■ **Reprise ICPE Ets Bargibant**

**Mémoire en réponse du courrier
DIMENC—23/11/11**

AFFAIRE : 2214
DATE : Avril 2012
CA : Justine LISIAK

Figure 4 : Flux thermiques de 8 kW/m^2

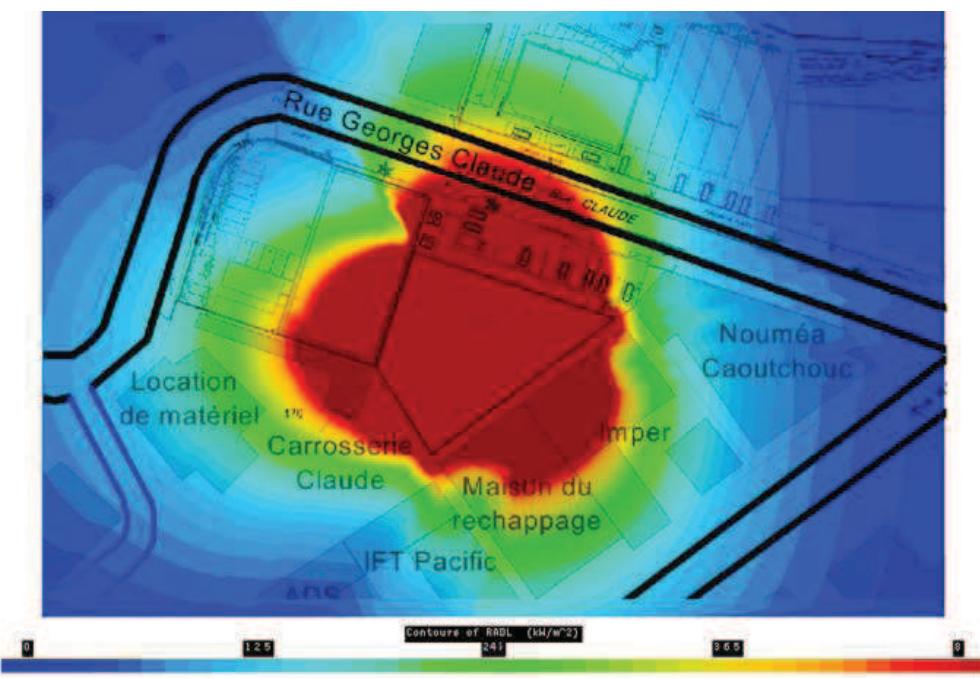
Cette simulation montrait que pour le flux thermique le plus important (soit 8 kW/m^2), les effets d'un incendie au niveau de la CF n°2 tendraient à impacter les entreprises situées au niveau des parcelles n°151 (Impex) et n° 152 (Maison du rechapage) (Cf. annexe n°8). En effet, le rayon d'effet léthal est d'environ 8 mètres en direction des entreprises Impex et Maison du rechapage.

Notons qu'aux vues de la topographie du terrain évoquée précédemment, **seules les toitures de ces deux entreprises seraient susceptibles d'être léchées par les flammes d'un incendie au niveau de la CF n°2. Les parois verticales ne seraient pas exposées.**

Figure 5 : Flux thermiques de 8 kW/m^2

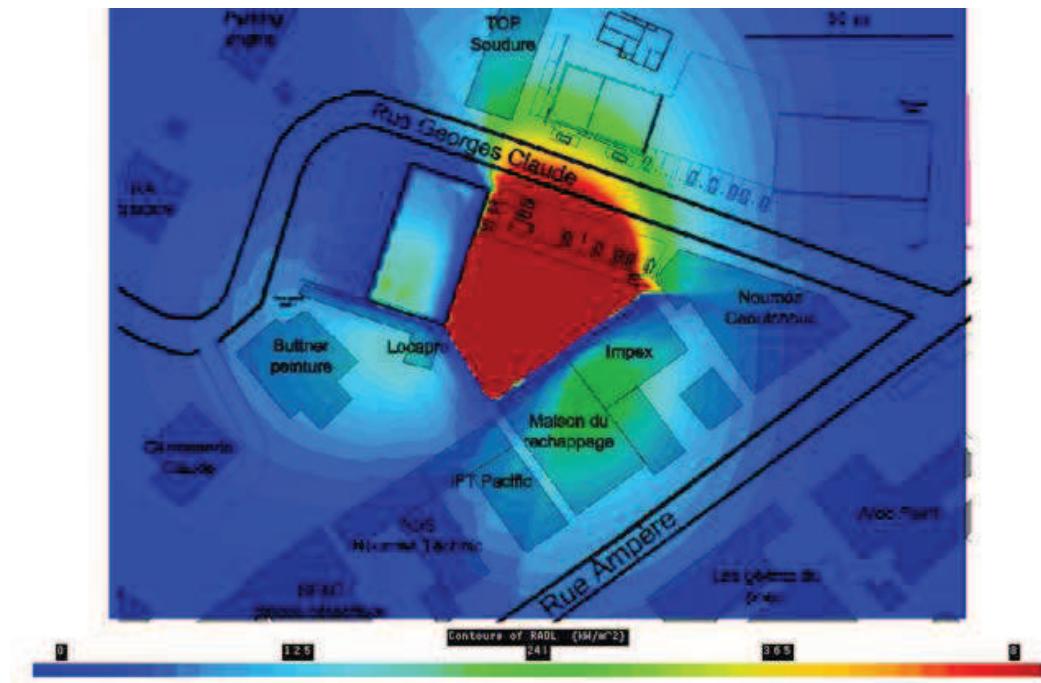
- Une seconde simulation réalisée au droit de la CF n°2 (Cf. annexe n°8) prenant en compte la mise en place de murs coupe feu 2H montre que les effets létaux d'un flux thermique de 8 kW/m^2 sont, pour le côté Sud de la CF n°2, largement contenus au sein de cette dernière. Les toitures des Sociétés Impex, Maison du rechapage et Nouméa Caoutchouc ne seraient donc plus impactées par un incendie des installations Bargibant.

- Les résultats de cette deuxième simulation de la CF n°2 tendraient à prouver que la mise en place de murs et portes coupe-feu sur l'avant de la CF n°3 et sur l'avant et l'arrière de la CF n°4 permettrait de contenir les effets létaux d'un incendie au sein des deux chambres froides et donc à l'intérieur des parcelles.
- Mesures à mettre en œuvre au vu des simulations :
